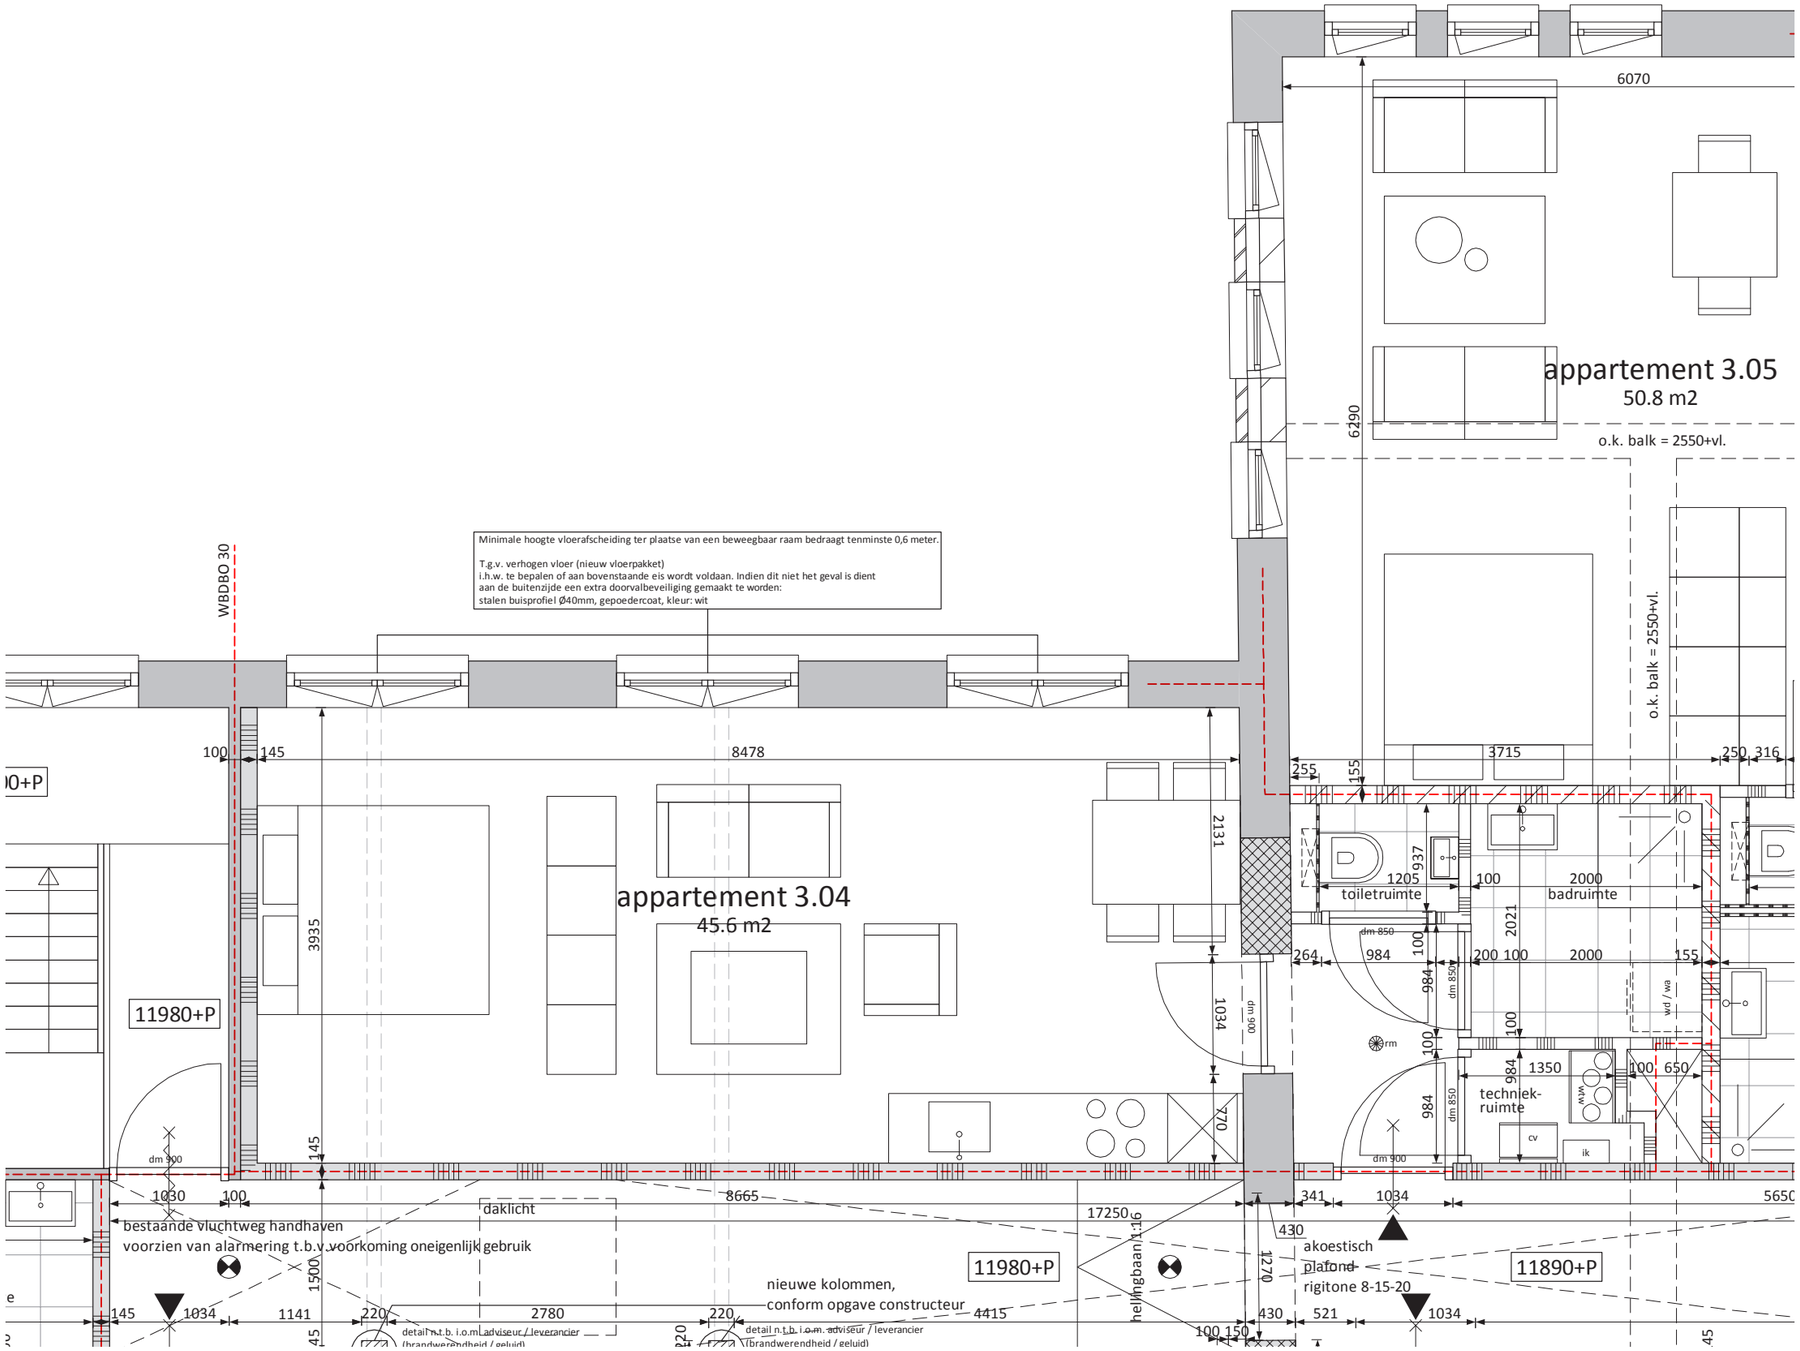
Minimale hoogte vloerafscheiding ter plaatse van een beweegbaar raam bedraagt tenminste 0,6 meter.
T.g.v. verhogen vloer (nieuw vloerpakket)
i.h.w. te bepalen of aan bovenstaande eis wordt voldaan. Indien dit niet het geval is dient
aan de buitenzijde een extra doorvalbeveiliging gemaakt te worden:
stalen buisprofiel Ø40mm, gepoedercoat, kleur: wit
WBDBO 30
appartement 3.05
50.8 m2
o.k. balk = 2550+vl.
6070
6290
appartement 3.04
45.6 m2
8478
3935
2131
1034
770
11980+P
11890+P
toiletruimte
badruimte
techniek-
ruimte
wd / wa
cv
ik
bestaande vluchtweg handhaven
voorzien van alarmering t.b.v. voorkoming oneigenlijk gebruik
daklicht
nieuwe kolommen,
conform opgave constructeur
akoestisch
plafond
rigitone 8-15-20
detail n.t.b. i.o.m. adviseur / leverancier
(brandwerendheid / geluid)
17250
8665
4415
2780
5650
